## Bebauungsplan "Bahnhofplatz 7"

### Abwägung der eingegangenen Stellungnahmen im Rahmen der öffentlichen Auslegung und Beteiligung der Behörden und sonstigen Träger öffentlicher Belange

Ort: 801  
 Projekt:  
 Bearbeiter:  
 Datum: 12.10.2017  
 Maßstab: 1 : 500

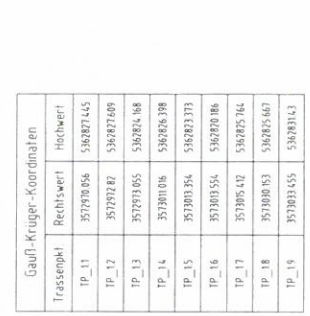
Aktuell laufen die Umlegungsarbeiten der FUG für die geplante Neubebauung ( siehe beiliegendem Plan).

Die Lage der bestehenden Leitungen ist aus dem beigefügten Lageplan 1:500 ersichtlich.

<b>Stellungnahmen Behörden / TÖB</b>	<b>Stellungnahmen der Verwaltung</b>
<p><b><u>Fernwärme Ulm GmbH (FUG),</u></b>  <b>mit Schreiben vom 22.05.2018 (Anlage 5.1)</b></p> <p>„Im Grundsatz bestehen gegen den Bebauungsplan „Bahnhofplatz 7“ von Seiten der FUG keine Einwände.</p> <p>Das bestehende Gebäude ist an das Fernwärmenetz der FUG angeschlossen, deshalb sollten wir frühzeitig vor Beginn der Abbrucharbeiten informiert werden, da der bestehende Hausanschluss zurückgebaut werden muss. Das neu zu erstellende Gebäude kann nach technischer Klärung an das Fernwärmenetz der FUG angeschlossen werden.</p> <p>Aktuell laufen die Umlegungsarbeiten der FUG für die geplante Neubebauung (siehe beiliegender Plan). Die Lage der bestehenden Leitungen ist aus dem beigefügten Lageplan 1:500 ersichtlich.“</p>	<p>Die Stellungnahme wird zur Kenntnis genommen.</p> <p>Die Stellungnahme wird in Hinblick auf den Rückbau der bestehenden Leitungen sowie die Möglichkeit zum Anschluss des geplanten Gebäudes an das Fernwärmenetz zur Berücksichtigung bei den weiteren Planungen an den Projektentwickler weitergeleitet. Dieser befindet sich bereits in enger Anstimmung mit der FUG.</p> <p>Die Information wird an den Projektentwickler zur Kenntnis weitergeleitet.</p>

AT/Vh-Bez.: Kein aktiver Auftrag		AT/Vh-Nr.: Kein aktiver Auftrag	
TI NL	Südwest		
PTI	Stuttgart		
ONB	Ulm		
Bemerkung:		AsB	6
		VsB	731B
		Sicht	Lageplan
		Name	Miess, Ruben PTI22
		Maßstab	1:500
		Datum	19.06.2018
		Blatt	1

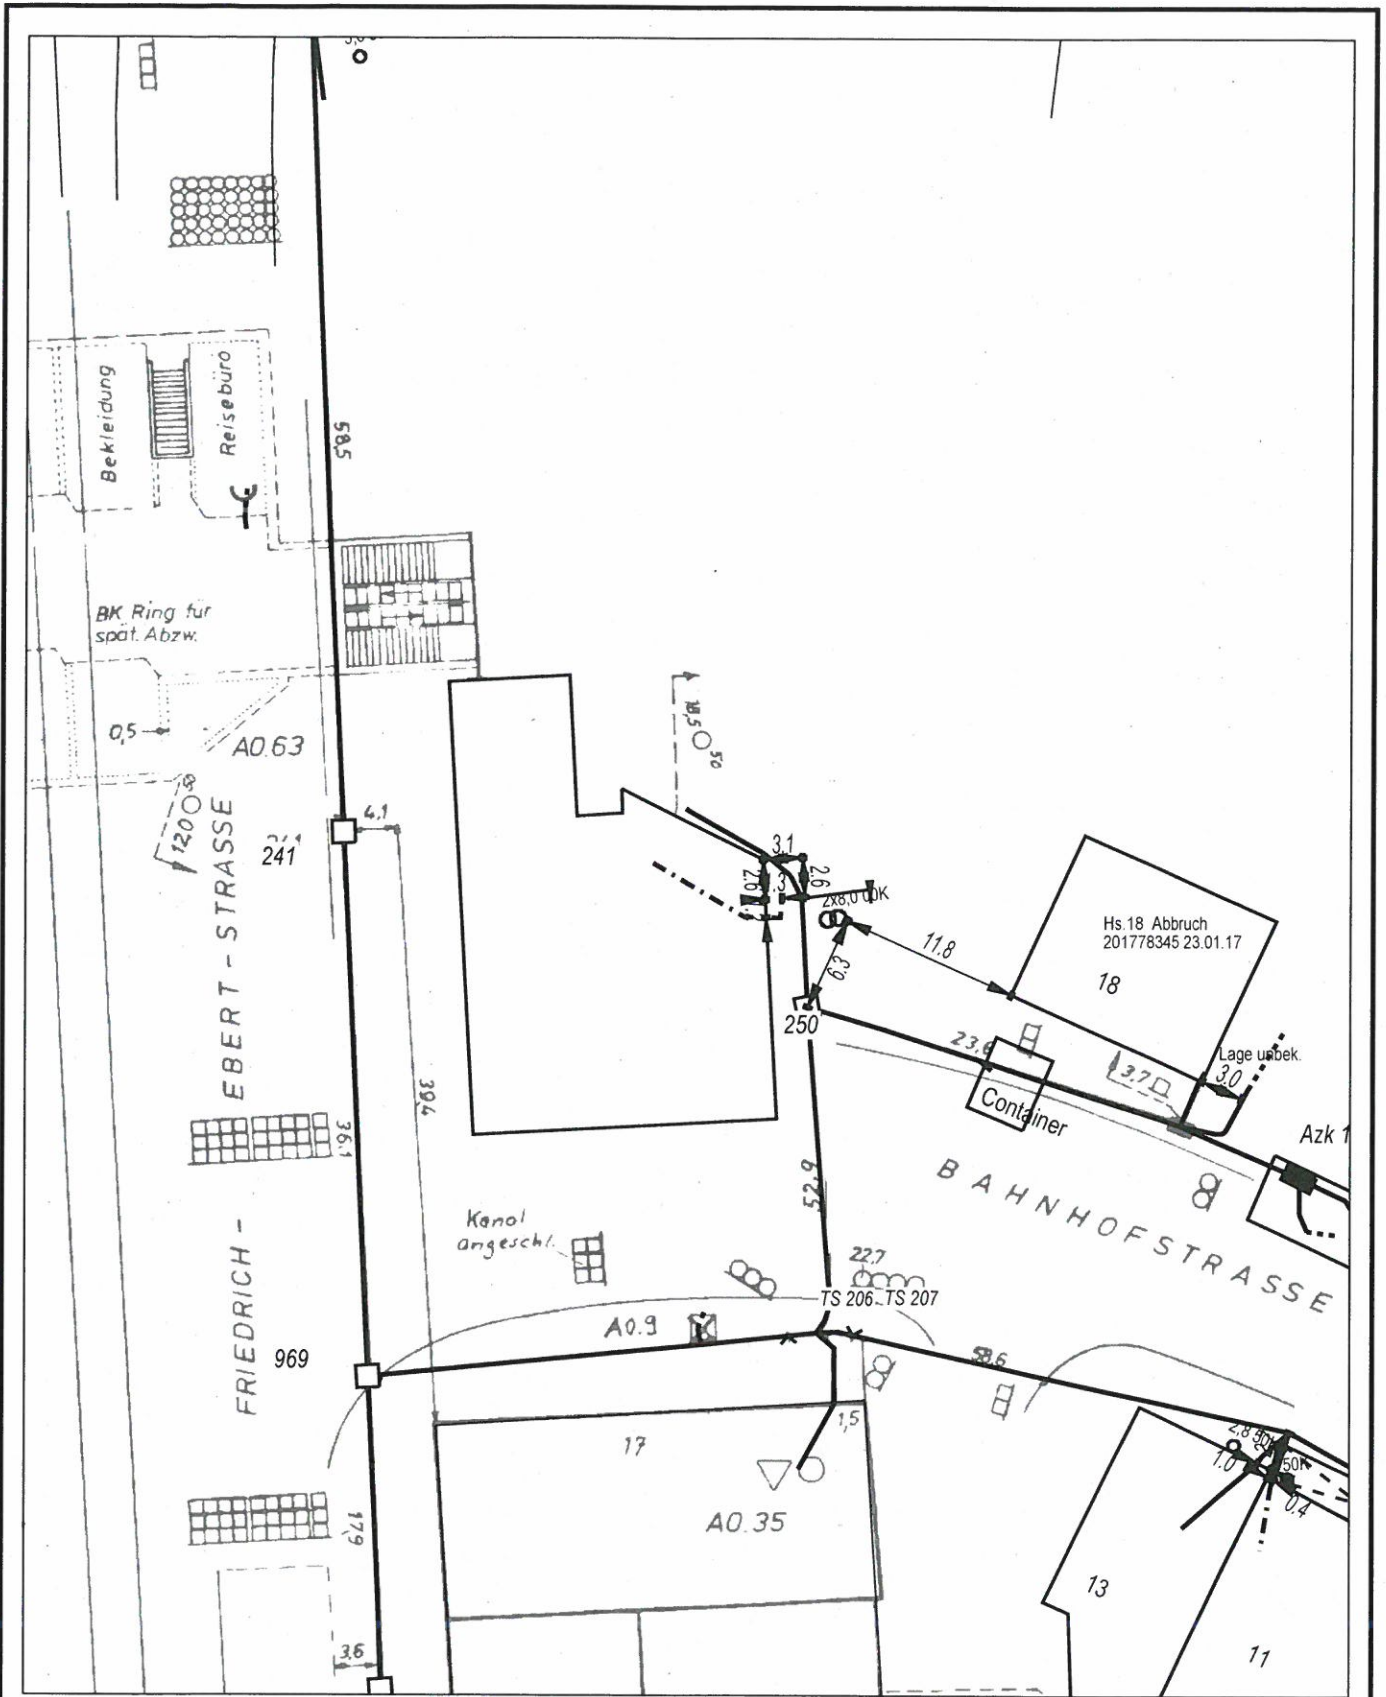
Gegen den Bebauungsplan haben wir keine Einwände. Beiliegender Lageplan zu Ihrer Information.

Östlich der Friedrich-Ebert-Straße befinden sich hochwertige TK-Linien der Telekom, welche nicht beeinträchtigt werden dürfen. Unsere Leitungen liegen gewöhnlich auf einer Tiefe von ca. 0,60m und im öffentlichen Gehsteigbereich. Umlagungen sind wirtschaftlich und technisch nicht möglich. Zur genauen Ortung unserer Leitungen empfehlen wir bauseits Suchschlitze zu tätigen.

<p>genommen wird und eine Koordinierung der Tiefbaumaßnahmen für Straßenbau und Leitungsbau durch den Erschließungsträger erfolgt, so wie dies ausdrücklich im Telekommunikationsnetz § 68 Abs. 3 beschrieben steht,</p> <ul style="list-style-type: none"><li>- die geplanten Verkehrswege in Lage und Verlauf nicht mehr verändert werden,</li><li>- dem Vorhabenträger auferlegt wird, dass dieser für das Vorhaben einen Bauzeitenplan aufstellt,</li><li>- die Planunterlagen mit Straßennamen und Hausnummern in digitaler Form zugesendet und</li><li>- Termine für Baubesprechungen mitgeteilt werden.</li></ul> <p>Wir bitten Sie, über Beginn und Ablauf bei einer eventuellen Baumaßnahme so früh wie möglich, mindestens 16 Kalenderwochen vor Baubeginn, schriftlich zu informieren, damit wir unsere Maßnahmen rechtzeitig koordinieren können. (...)</p> <p>Wir bitte Sie, der bauausführenden Firma mitzuteilen, vor Beginn der Maßnahme unseren aktuellen Leitungsbestand über unsere zentrale Trassenauskunft zu erheben.“</p>	<p>Leitungsträgern.</p> <p>Weitere Eingriffe in die Lage der Verkehrswege im Geltungsbereich des Bebauungsplans nach Abschluss des Bauvorhabens stehen nicht an. Ungeachtet dessen ist der Gemeinderat der Stadt Ulm weiterhin frei in seiner Entscheidung über Veränderungen des öffentlichen Raums. Die Projektsteuerung der Vorhabenträgerin wird die Telekom weiterhin in die Leitungscoordination einbeziehen und entsprechende Unterlagen zur Verfügung stellen.</p> <p>Die Stellungnahme wird zur Berücksichtigung an den Projektentwickler weitergeleitet.</p> <p>Die Stellungnahme wird zur Berücksichtigung an den Projektentwickler weitergeleitet.</p>
